PARECER 030/2022 – CEIV
COMISSÃO PERMANENTE DE ANÁLISE DE ESTUDO DE IMPACTO DE VIZINHANÇA
(CEIV)

- () Primeira Análise – Parecer nº 019/2021-CEIV – 25/03/2022
(x) Segunda análise – Parecer nº 030/2022-CEIV - 08/06/2022

Processo Administrativo nº: 27.360/2020 (1Doc)

Projeto: La Città Residence

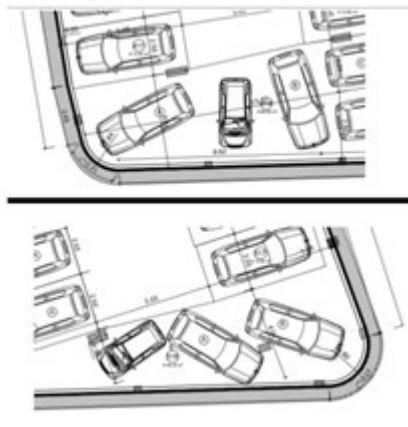
2ª Consideração da CEIV: O Projeto precisa ser compatibilizado com o quadro de vagas. Conforme indicado na Figura 10 enviada no 1º Complemento (Tabela de Vagas), no projeto do Estacionamento de Uso Público seriam reservadas 3 vagas PCD e 6 vagas para idosos. Entretanto, avaliando as folhas A-03 e A-04 enviadas em anexo, verifica-se que foram representadas apenas 1 vaga PCD e 1 Idoso no Estacionamento de Uso Público. Já com relação ao Estacionamento Condominial, seriam necessárias 6 vagas PCD, conforme Figura 10 enviada no 1º Complemento. Porém, no Projeto foram destinadas apenas 4 vagas, sendo 1 na G1 (Folha A-05), 1 na G2 (Folha A-06), 1 na G3 (Folha A-07) e 1 na G4 (Folha A-08). Nas demais vagas (privativas e condominiais) também existem algumas divergências. Verificar a contagem das vagas de moto nas folhas e o acesso às mesmas. Ainda, verificar a distribuição das vagas indicadas na imagem abaixo, considerando a impossibilidade de uso das mesmas por 3 veículos.
